**Avis délibéré de la mission régionale d'autorité
environnementale de Bretagne
sur la modification n°2 du plan local d'urbanisme (PLU)
de Ploërmel (56)**

n°019957/A PP

Figure 4 : OAP sectorielles (source : dossier page 22)

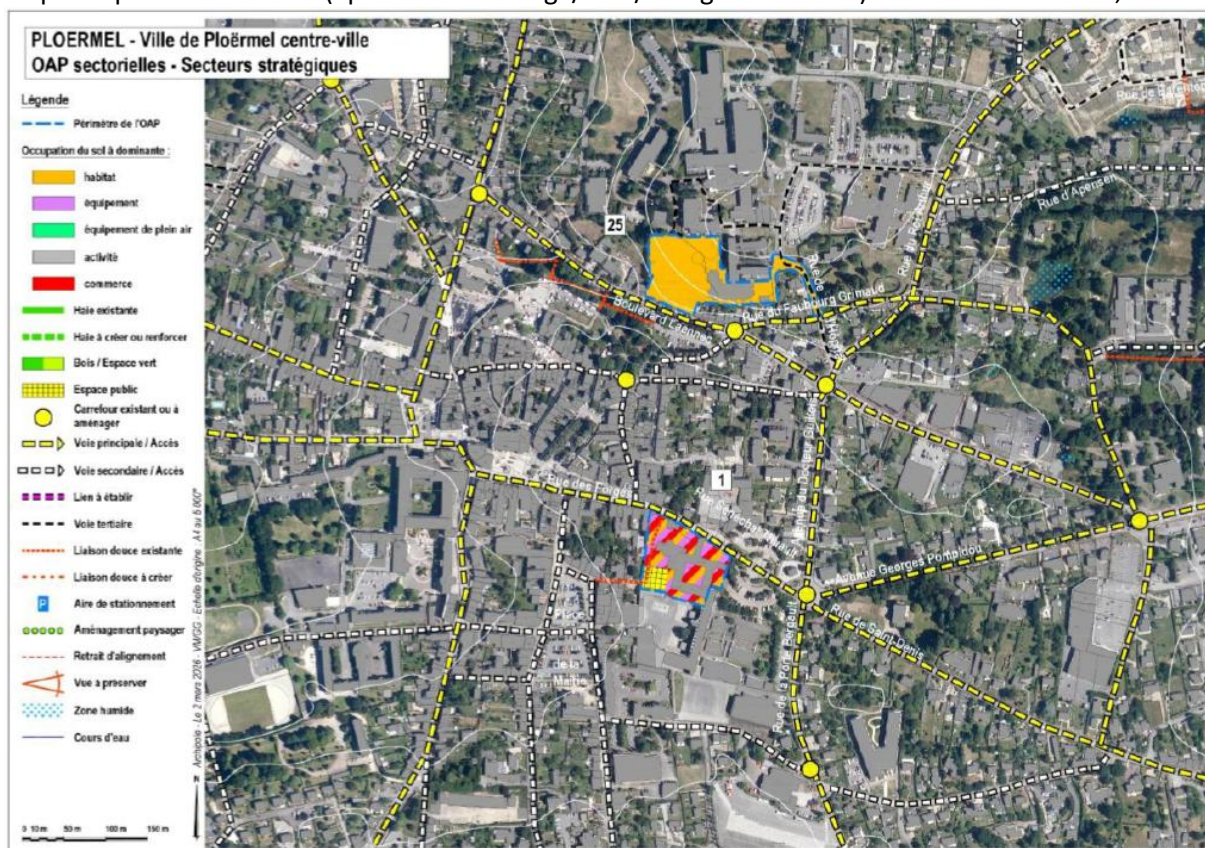
Deux orientations d'aménagement et de programmation (OAP)^f sectorielles sont créées sur chacun des secteurs (cf. figure ci-après). La première couvre le secteur sud de l'hôpital sur une surface d'1 ha (aplat orange ci-dessous) et la seconde couvre le couvent des Carmélites, incluant la chapelle et le cloître, ainsi que les espaces publics attenants (aplat hachuré rouge/rose/orange ci-dessous) sur une surface de 0,77 ha.

Concernant l'état initial de l'environnement, des investigations spécifiques ont permis de confirmer l'absence de zones humides sur le secteur de l'hôpital. Aucun inventaire faune-flore n'a été réalisé alors que le dossier relève bien « *la présence de beaux arbres* » sur ce secteur et que les bâtiments désaffectés sont susceptibles d'abriter des espèces protégées ou patrimoniales notamment des oiseaux ou des chiroptères. Cette lacune ne permet donc pas une caractérisation adaptée des enjeux. Le dossier se contente de renvoyer au stade du projet pour le secteur de l'ancien hôpital. L'OAP précise qu'« *un inventaire des arbres devra être réalisé en phase opérationnelle pour identifier la présence potentielle d'espèces protégées et d'identifier les arbres à préserver* ». Quant à l'ancien couvent, qui a subi un incendie en 2006, aucune mesure spécifique n'est évoquée. Le renvoi au stade opérationnel montre bien le manque d'anticipation et la mauvaise application de la démarche « éviter-réduire-compenser » (ERC)^g. **Les expertises et les mesures de préservation doivent être prises au stade de la planification afin de donner une réelle priorité à l'évitement. Des inventaires faune-flore doivent donc être réalisés sur les deux secteurs, et ce, dès le stade de la planification, afin de disposer des éléments permettant d'opérer des choix pertinents.**

Sur la base de cet état initial complété, il s'agira non seulement d'identifier et de préserver les différents éléments (arbres, haies, etc.) présentant des qualités écologiques et paysagères dans le règlement du PLU ainsi que dans les OAP mais aussi de prendre les mesures adéquates en cas d'identification d'espèces protégées ou patrimoniales, y compris dans le bâti.

bâtiments de France et la direction régionale des affaires culturelles pour élaborer le projet de réhabilitation. Pour répondre aux besoins en stationnement liés à la construction de la quarantaine de logements projetés, le dossier évoque que la place Jean-Paul II, attenante au couvent, offre des perspectives de mutualisation le soir et la nuit. Cependant il ne fournit pas d'éléments chiffrés sur le nombre de places existantes ou encore sur la fréquentation voire l'éventuelle saturation de cette aire de stationnement. L'OAP indique que « la faisabilité d'une mutualisation de l'aire de stationnement place Jean-Paul II devra être examinée ». **La question du stationnement doit donc être approfondie dans ce secteur à proximité directe du centre-ville.**

Le secteur de l'hôpital présente une topographie assez marquée en partie sud où il est bordé par le mur de l'ancien hôpital, longeant le boulevard Laennec. L'OAP indique que l'accès principal se fera « à partir du boulevard Laennec », ce choix mérite d'être réinterrogé au regard des enjeux d'intégration paysagère mais aussi d'accessibilité et de sécurité pour les futurs usagers.

- **reprendre et compléter le dossier pour l'application de la séquence « éviter-réduire-compenser » ;**
- **réinterroger le devenir, voire réintégrer l'aménagement des secteurs de l'hôpital sud et du couvent des Carmélites dans le cadre de la procédure de révision du PLU, actuellement en cours.**
